福島第一原子力発電所 特定原子力施設に係る実施計画変更比較表（第Ⅱ章 2.11 使用済燃料プールからの燃料取り出し設備）

変更前	変更後	変更理由
<p>2.11 使用済燃料プールからの燃料取り出し設備</p> <p>(中略)</p> <p>2.11.1.5 主要な機器</p> <p>(中略)</p> <p>(3) 燃料取り出し用カバー 燃料取り出し用カバーは、2号機を除き使用済燃料プールを覆う構造としており、必要により、燃料取扱機支持用架構及びクレーン支持用架構を有する。 なお、2号機については、燃料取扱機支持用架構及びクレーン支持用架構を有する燃料取り出し用構台を新設し、既存の原子炉建屋に新たに設ける開口部から、燃料取扱設備を出し入れする構造とする。 また、燃料取り出し用カバーは換気設備及びフィルタユニットを有する。 <u>1号機の燃料取り出し用カバーは、大型カバーとその内部に設ける内部カバーで構成する。</u> なお、換気設備の運転状態やフィルタユニット出入口で監視する放射性物質濃度等の監視状態は現場制御盤及び免震重要棟集中監視室に表示され、異常時は警報を発するなどの管理を行う。</p> <p>(中略)</p> <p>2.11.2 基本仕様 2.11.2.1 主要仕様 (1) 燃料取扱設備 <u>(2号機、3号機及び4号機を除く)</u> a. 燃料取扱機 <u>個数</u> 1 式 b. クレーン <u>個数</u> 1 式</p> <p>(4号機) a. 燃料取扱機 <u>型式</u> 燃料把握機付移床式 <u>基数</u> 1 基 <u>定格荷重</u> 燃料把握機 : 450kg 補助ホイス : 450kg</p> <p>b. クレーン 型式 天井走行式 基数 1 基 定格荷重 主巻 : 100t 補巻 : 5t ホイス : 10t</p> <p>c. エリア放射線モニタ 検出器の種類 半導体検出器 計測範囲 10⁻³~10mSv/h 個数 2 個 取付箇所 4号機 原子炉建屋 5FL (燃料取り出し用カバーオペフロ階)</p> <p>(中略)</p>	<p>2.11 使用済燃料プールからの燃料取り出し設備</p> <p>(中略)</p> <p>2.11.1.5 主要な機器</p> <p>(中略)</p> <p>(3) 燃料取り出し用カバー 燃料取り出し用カバーは、2号機を除き使用済燃料プールを覆う構造としており、必要により、燃料取扱機支持用架構及びクレーン支持用架構を有する。 なお、2号機については、燃料取扱機支持用架構及びクレーン支持用架構を有する燃料取り出し用構台を新設し、既存の原子炉建屋に新たに設ける開口部から、燃料取扱設備を出し入れする構造とする。 また、燃料取り出し用カバーは換気設備及びフィルタユニットを有する。 <u>(記載削除

○電磁ブレーキ（電磁ディスクブレーキ）の動作原理

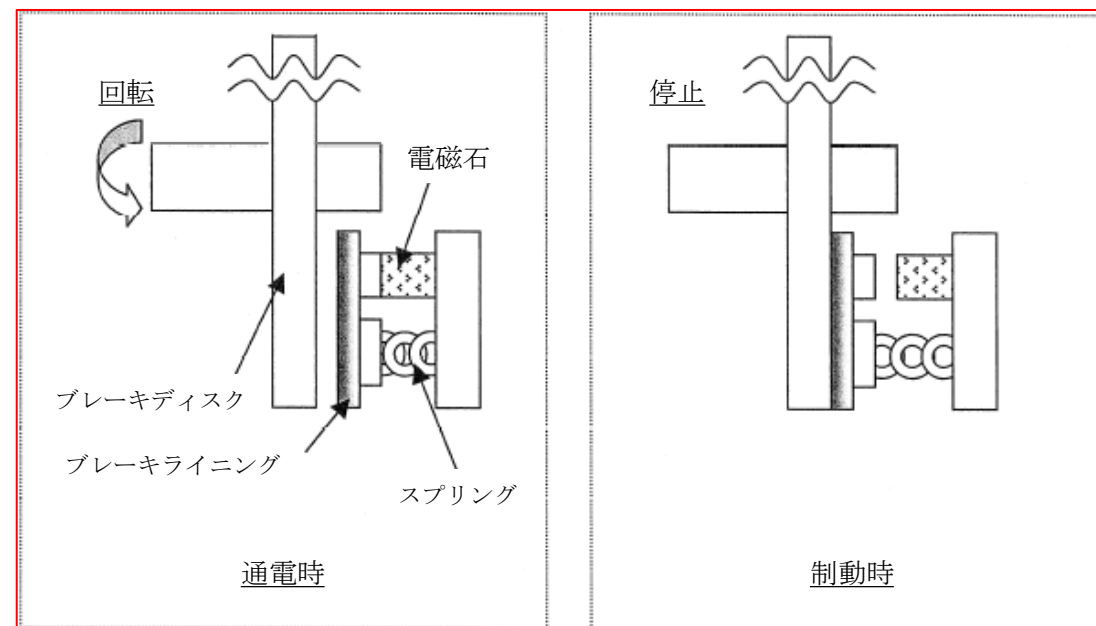
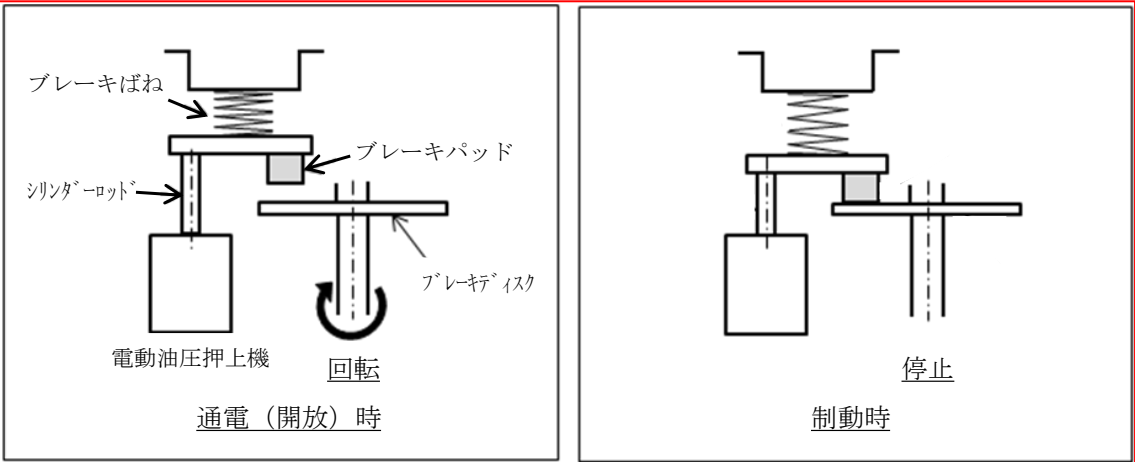
電磁ブレーキは、電源断時にバネによりブレーキがかかり保持できる機構を有している。

電磁ディスクブレーキは、スプリング力によってブレーキライニングをブレーキディスクに押しつけて電動機の回転を制動している。電動機に通電すると、電磁コイルに電流が流れ、電磁石がスプリングの力に逆らってブレーキを解放する。

電動機を停止させると、再びスプリング力によってブレーキライニングがブレーキディスクを押しつけて制動する。電磁ディスクブレーキは、ホイストの巻上装置等に使用されている。

1号機燃料取扱設備の設置に伴い記載の追加

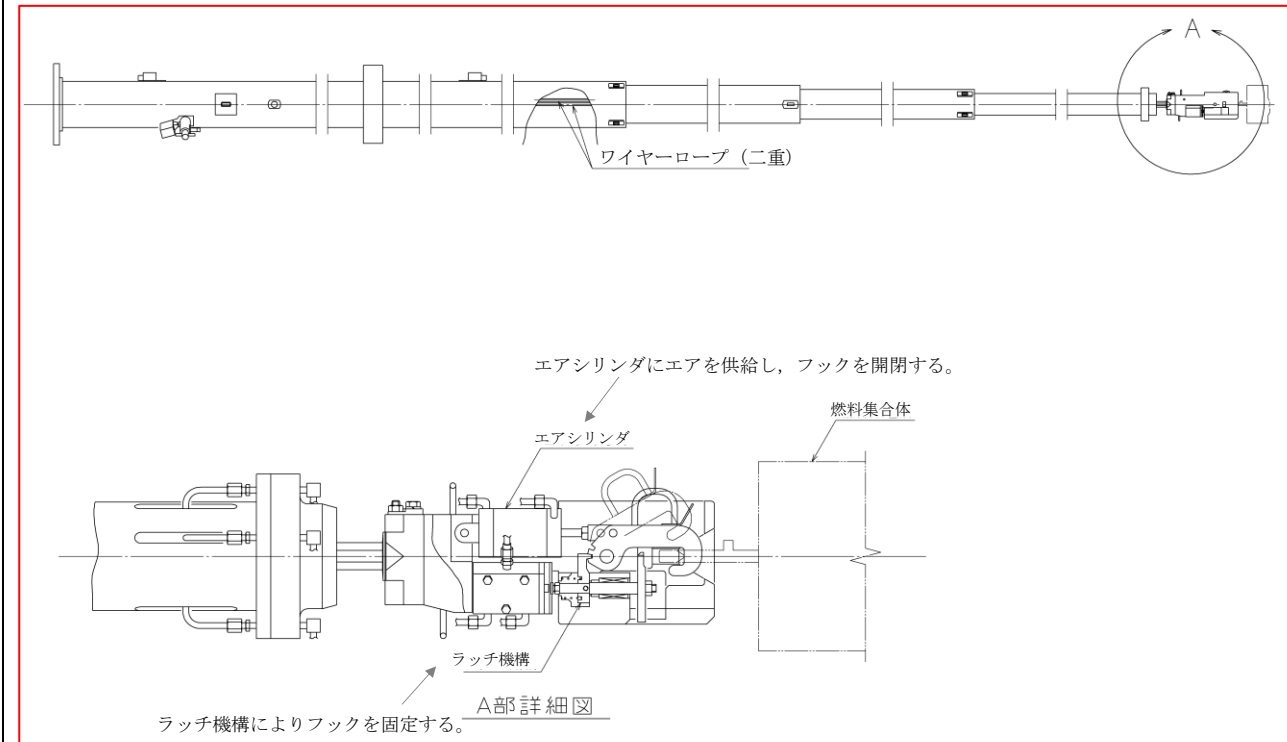
燃料把握機は、フックの駆動に用いる空気源が喪失しても、ラッチ機構によりフックが開かないような設計としている。

1号機燃料取扱設備の設置に伴い記載の追加

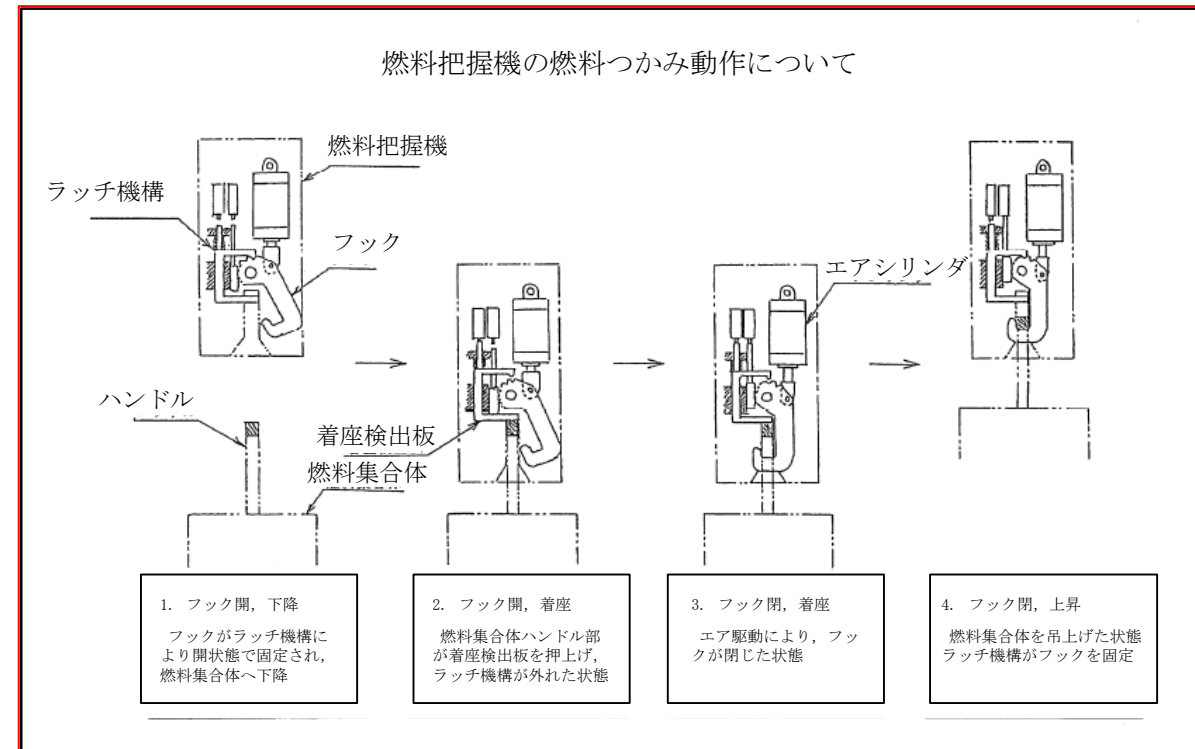
燃料集合体を吊った状態においては、燃料把握機はラッチ機構により固定されフックを開くことができない。また、燃料把握時には燃料集合体ハンドル部が着座検出板を押し上げるとラッチ機構が外れる機械的インターロックを備えている。

1号機燃料取扱設備の設置に伴い記載の追加

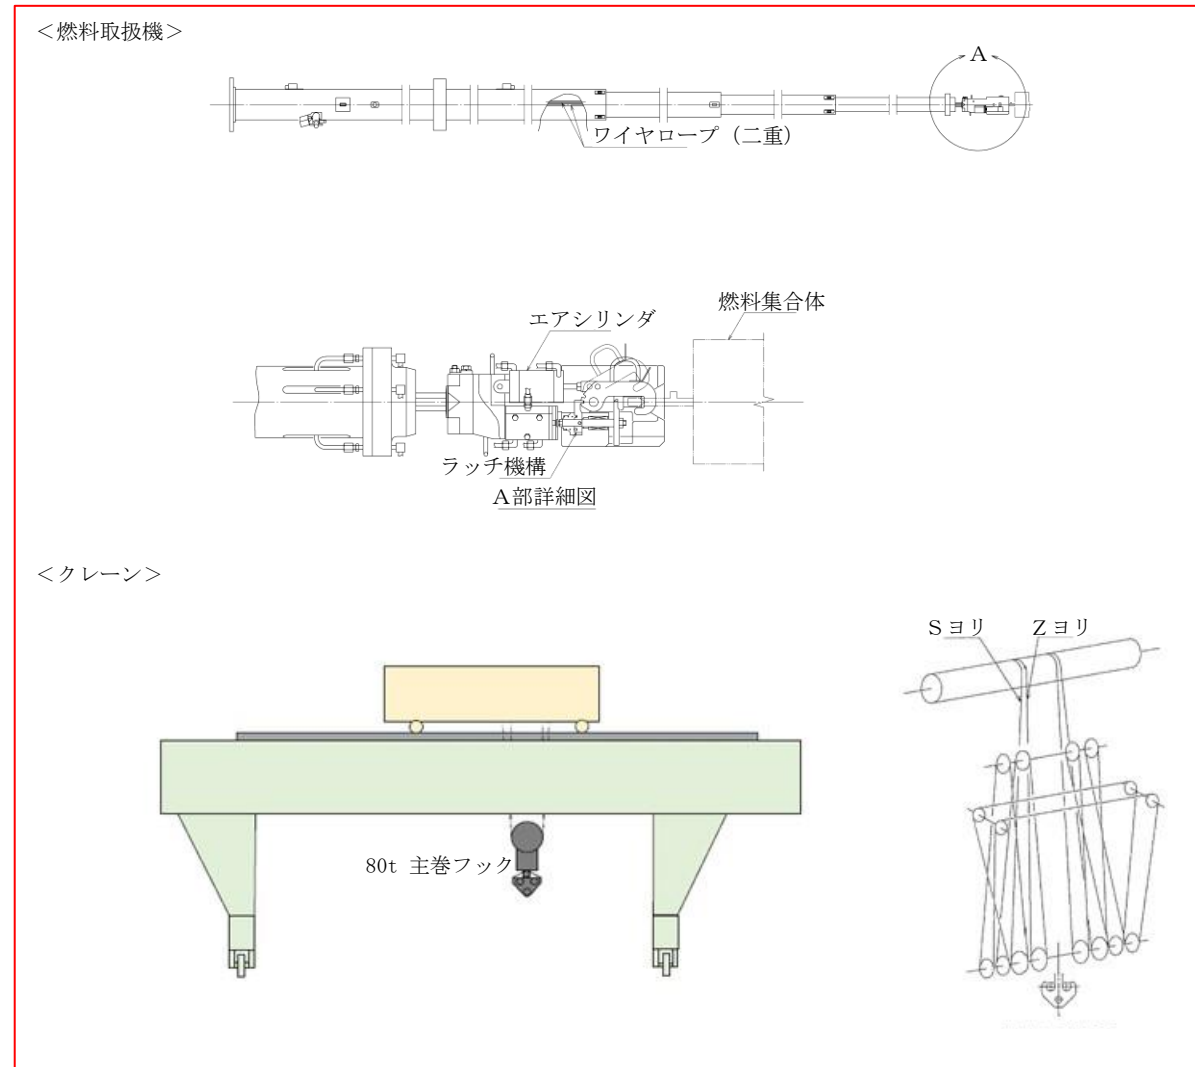
燃料把握機及びクレーンの主巻フックは、ワイヤロープを二重化し、万一ワイヤロープが1本切断したとしても落下を防止できる設計としている。

1号機燃料取扱設備の設置に伴い記載の追加

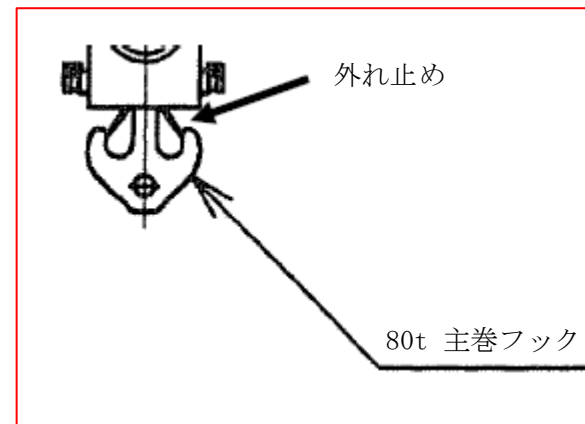
主巻フックは、両吊り形フックとし、外れ止めを有する。

1号機燃料取扱設備の設置に伴い記載の追加

図 5-2 大型カバー換気設備 (ガレキ撤去作業時) 概略構成図

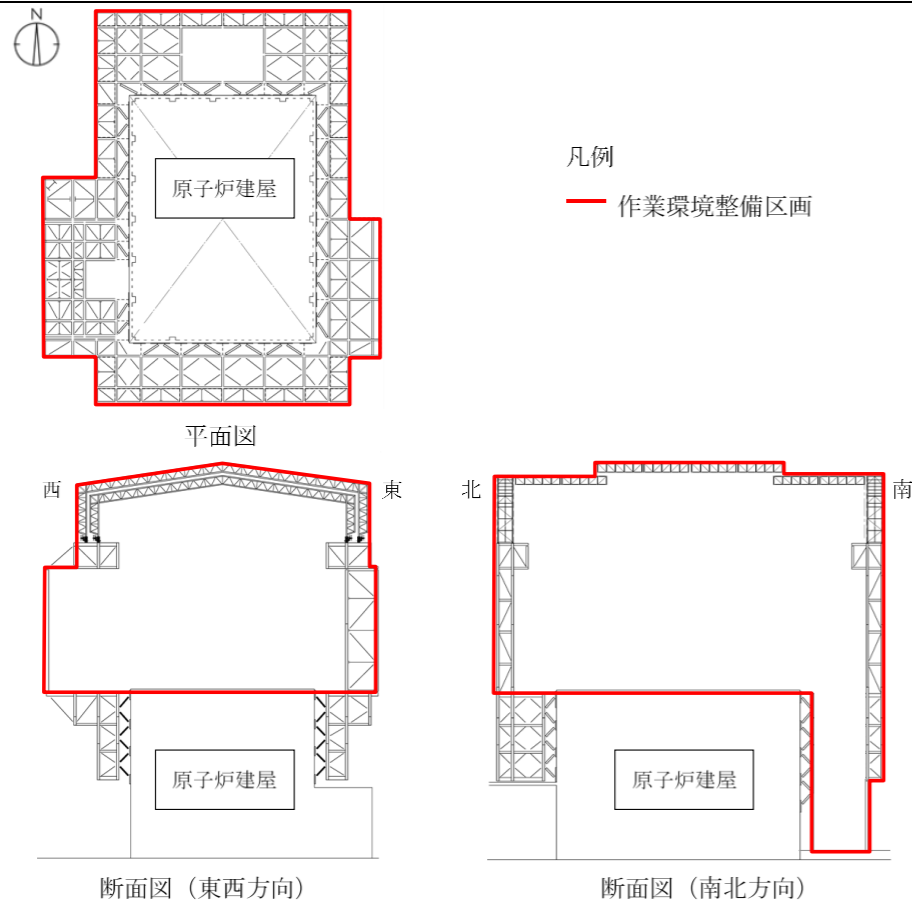
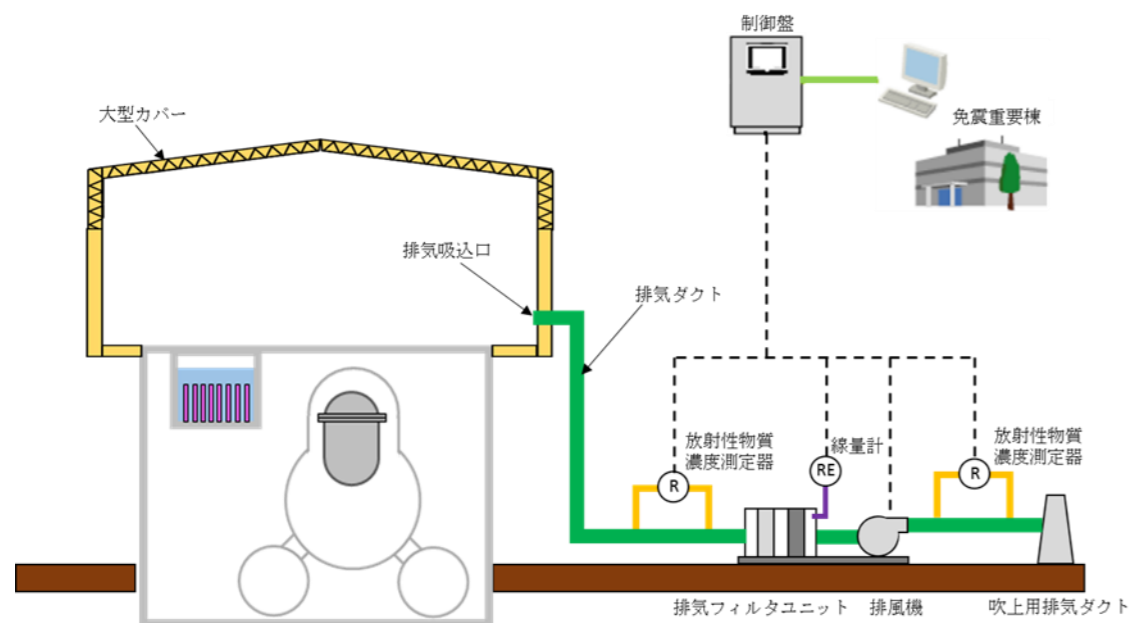
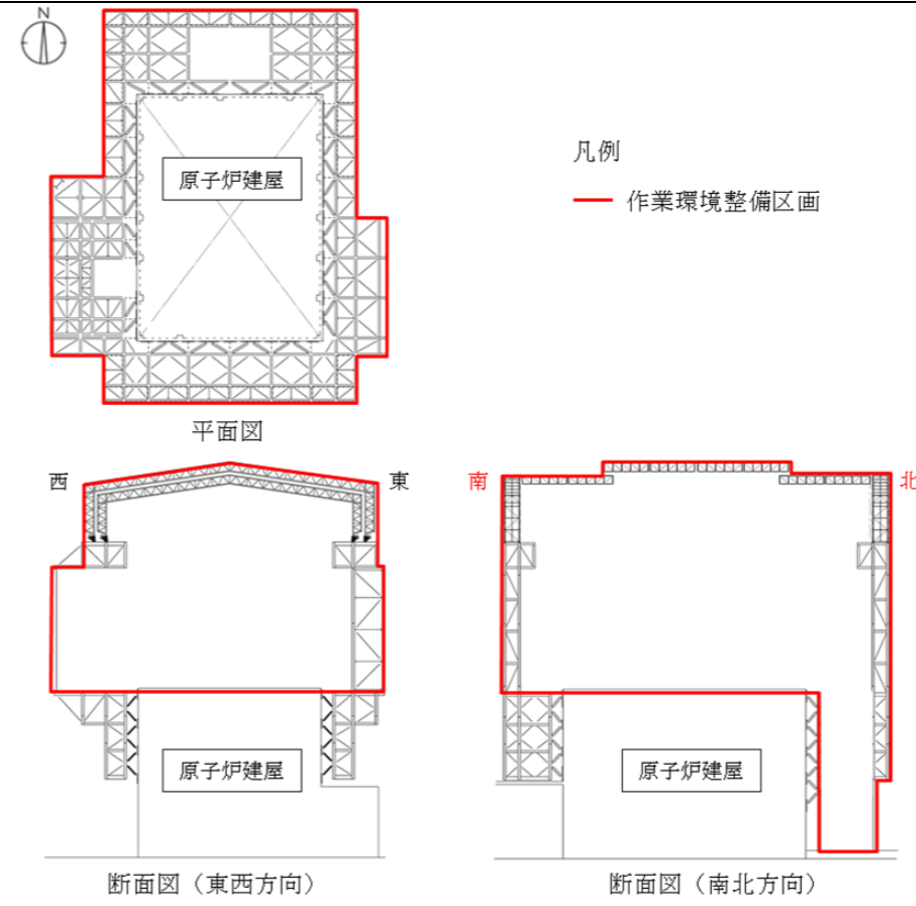
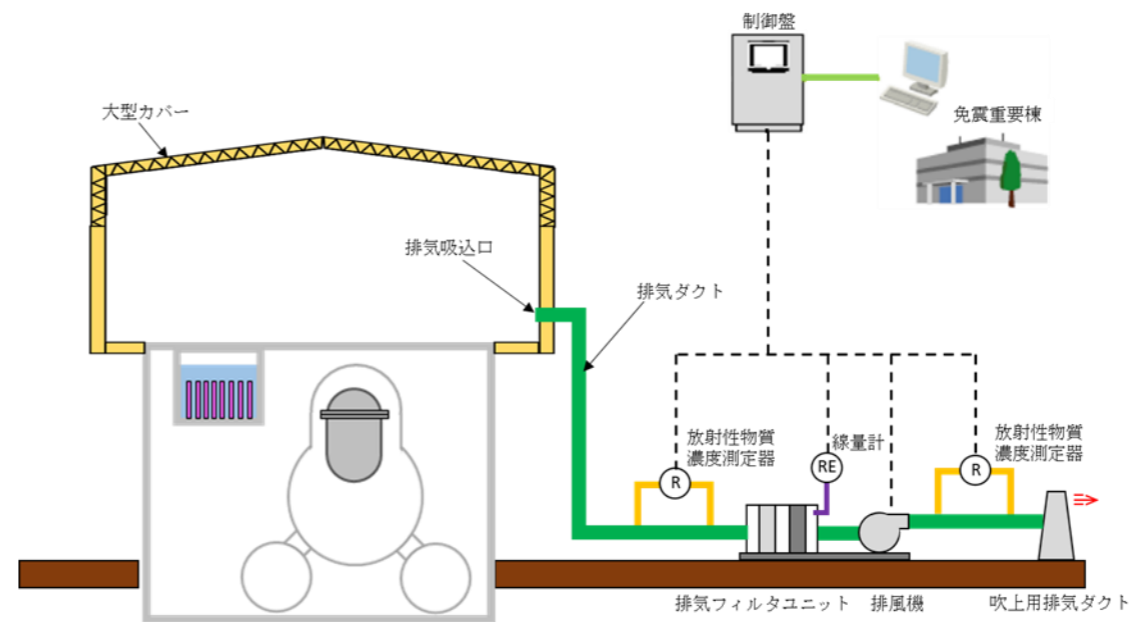
ガレキ撤去作業時と燃料取り出し作業時の換気設備構成を区別するため記載の変更
記載の適正化

図 5-4 大型カバー換気設備 (ガレキ撤去作業時) 系統図

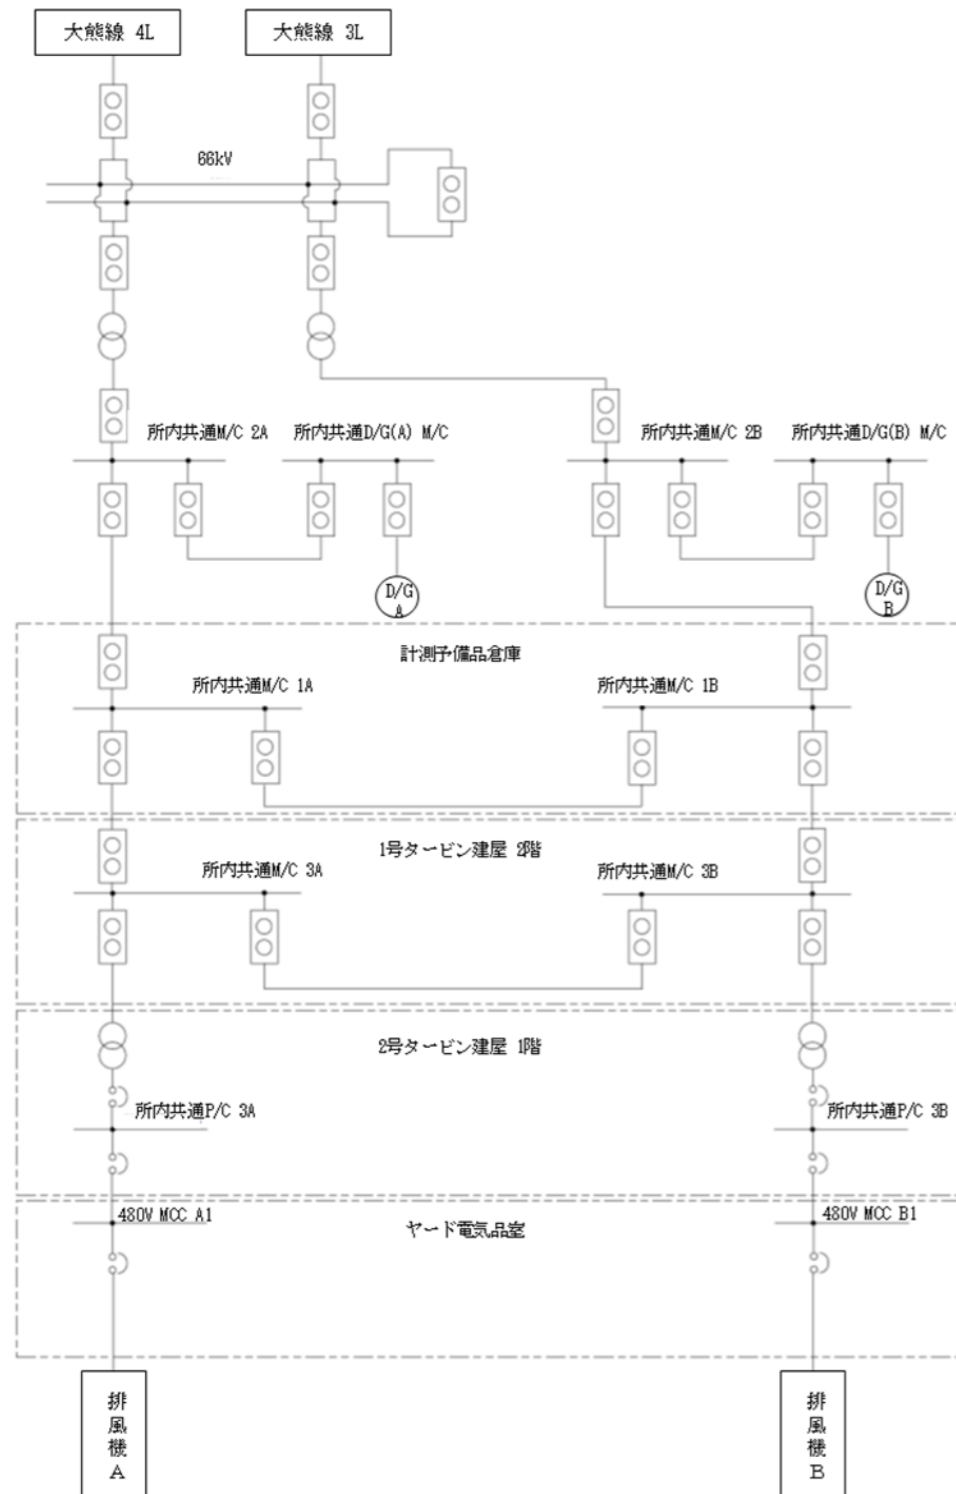
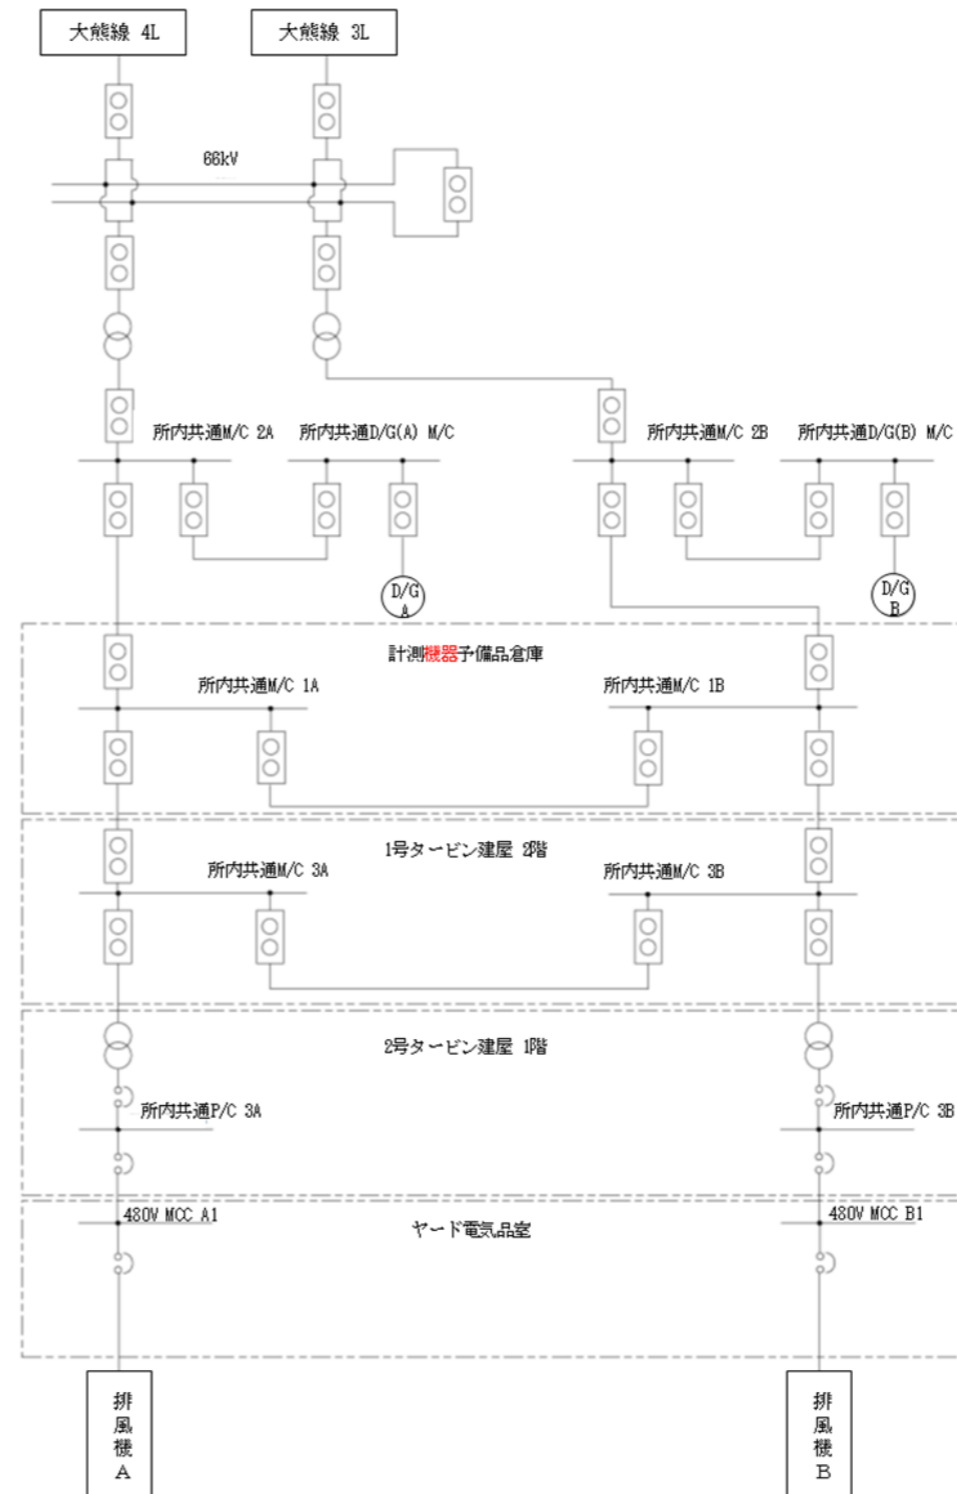
ガレキ撤去作業時と燃料取り出し作業時の換気設備構成を区別するため記載の変更
